**Utenos rajono Utenos tvenkinio ant Rašės (Raudesos) up. hidrotechnikos statinių specializuotos apžiūros (statinio ekspertizės) aktas Nr. 17-5RA-SE**

**UŽSAKOVAS:** Utenos rajono savivaldybės administracija

2017-11-20  
Vilnius

## **11. Taurai ir taureliai.**

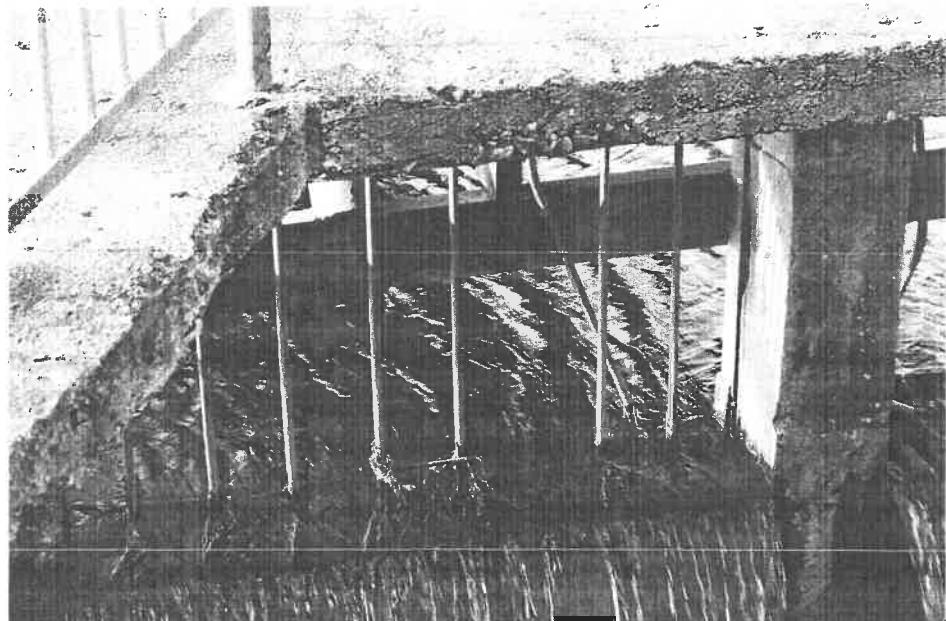
Pažeistas taurų ir taurelių betono sluoksnis ties NPL įtekėjimo pusėje, betono ištrupėjimai dvieju taurų viršutinėje dalyje, matosi atidengti armatūros strypai.

1. Užsakovas turi apsispręsti ar šachtos viršutinę dalį rekonstruoti pagal 2012-07-27 patvirtintą specifikaciją parengtus projektinius pasiūlymus arba užtvankos šachtą iš vidaus iki dugno, o išorėje ne mažiau 3,0 m nuo keteros, su šachtos taureliais ir tarnybiniu tilteliu suremontuoti padengiant iš abiejų pusų sudėtiniu betono skiediniu su armatūros tinkleliu, surištu su esamu betonu. Tam reikės pažeminti tvenkinio vandens lygi.

## **12. Risberma**

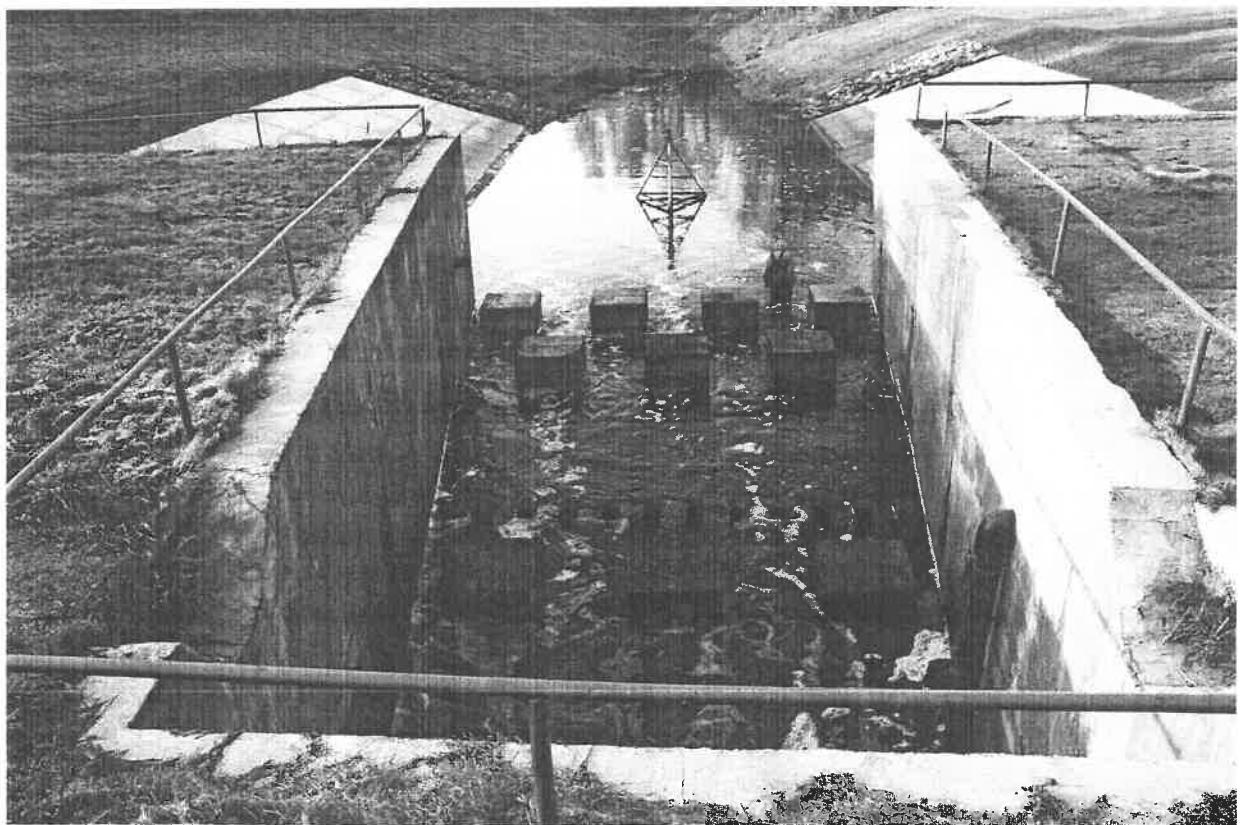
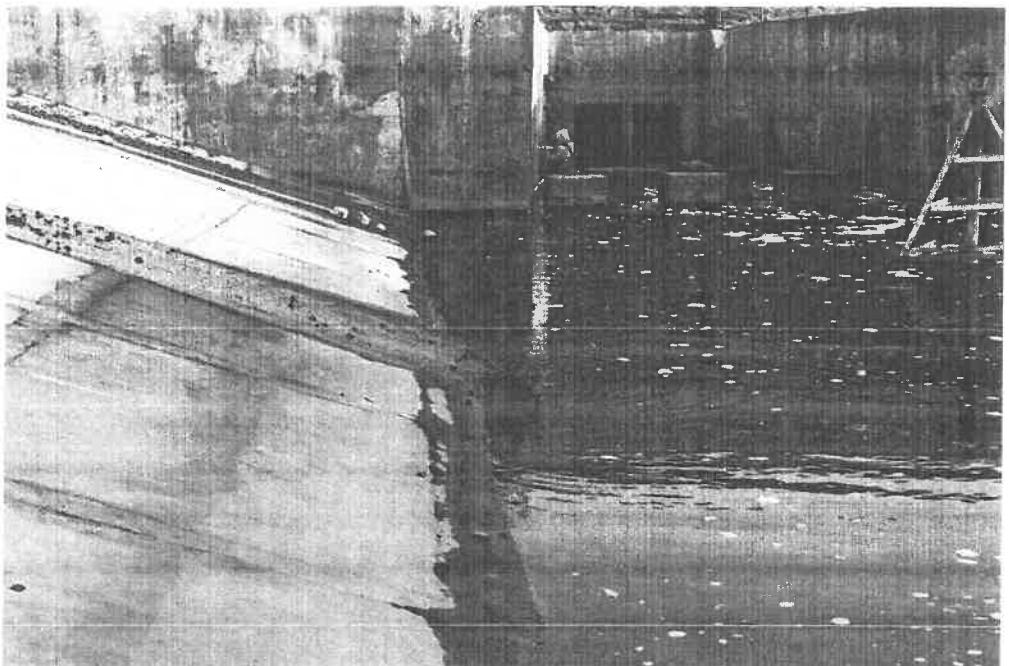
Risbermos vertikalios sienos remontuotos 2015m., neatlaikė garantinio laikotarpio, vietomis atšokės ir nutrupėjės remontinio skiedinio sluoksnis, ties deformacinėmis siūlėmis pastebimi iki 0,5 cm pločio plyšiai betone. Prie risbermos sienučių įrengta apsauginė tvorelė neatitinka saugumo reikalavimų (tarpai per reti ir aukštis per mažas).

Per risbermos sienučių apatinę dalį prasisunkia geležingas filtracinis vanduo. Iš remontinio skiedinio ir betono išsiplauta kalcio junginiai – matomos baltos dėmės. Nustatytais risbermos sienutės betono stiprumas C20/25 neatitinka normatyvo.

5. Sprendžiant pagal risbermos sienutėse įrengtų drenažo žiočių padėtį (iš drenažo žiočių vanduo nebėga) ir tai, kad sienutes apatinė (po drenažo žiotimis) dalis praleidžia vandenį, daroma išvada, kad atvirkštinis filtras per seklus. Būtina įrengti atvirkštinį filtrą iki vidutinio vandens lygio risbermoje, atvirkštinio filtro dugne įrengiant drenažą (skersmuo ne mažiau 200 mm) o žiotis įrengiant po vandeniu. Atvirkštinį filtrą įrengti pagal visą risbermos sienų perimetrą.

### 13. Galinis tvirtinimas.

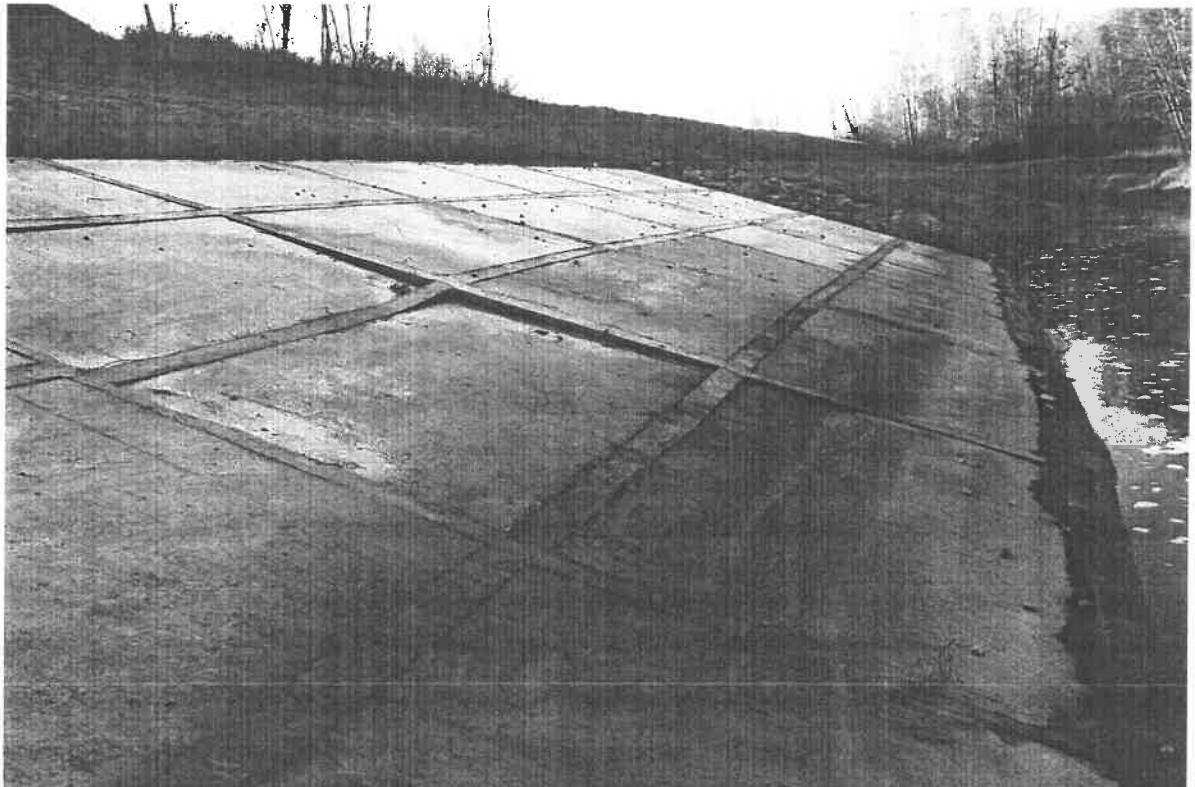
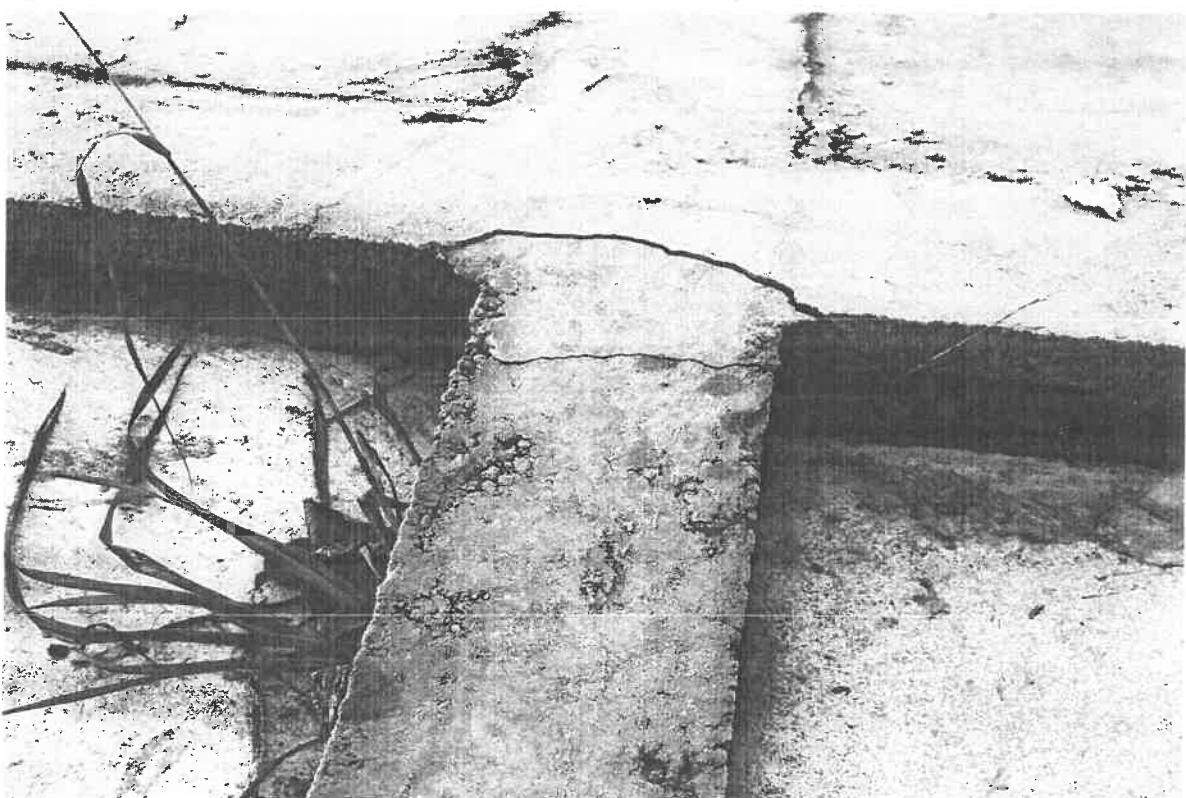
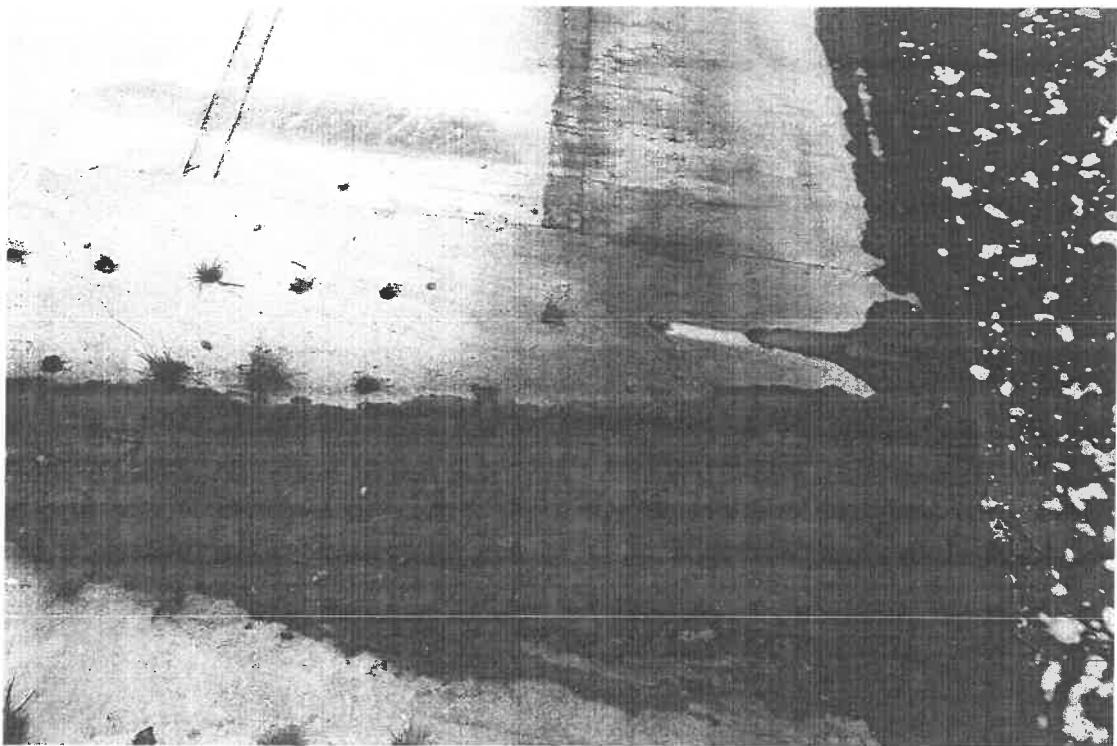
Galino tvirtinimo vidurinėje dalyje g/b dugno plokštės yra iškeltos ir deformuotos. Po plokštėmis atsiradusios tušumas ir plyšiai. Kairiajame sutvirtintame šlaite dalis plokščių nusėdusios.

Nusėdusių plokščių zonoje deformuotos ir sutrūkusios siūlės, po plokštėmis atsiradusios tušumas, neatlaikę garantinio laikotarpio.

Dešiniajame krante ties risbermos sienute paviršinis vanduo ardo šlaitą.

Dalis įrengtų filtracinių angų užneštos geležies junginių sąnašomis.

Per tvirtinimo plokščių apatinę dalį prasisunkia geležingas gruntinis vanduo, nudažydamas ruda spalva plokščių paviršių.

4. Galinio tvirtinimo dugno vidurines iškeltas ir deformuotas g/b plokščių 2 vidurines eiles demontuoti ir jų vietoje įrengti akmenų 10-30 frakcijos metinį: apie 40 cm sluoksnio storio ant 20 cm storio skaldos 6/22 frakcijos pasluoksnio. Ruožo ilgis nuo akmenų prizmės iki plokščių su angomis (atvirkštiniais filtrais). Pagal MND - 26 reikalavimus drenažo žiotys geležingame grunte turi būti išleistos žemiau vidutinio vandens lygio. Vizualinei taršai panaikinti siūlome visas įrengtas atviras drenažo žiotis išardytis, drenažo linijas įrengti po plokštėmis, žiotis išleisti į dugną po vandens horizontu. Galinio tvirtinimo šlaito tvirtinimo plokščių, dviejose apatinėse sujungimo siūlėse įrengti filtracinio vandens ištekėjimo angas su vamzdžiu (ne mažiau, kaip 100 mm skersmens). Dėl rangovo nekokybiškai atliktų darbų šlaite nusėdusias plokštės permontuoti, įrengiant tinkamą pagrindą ir užtaisant siūles.
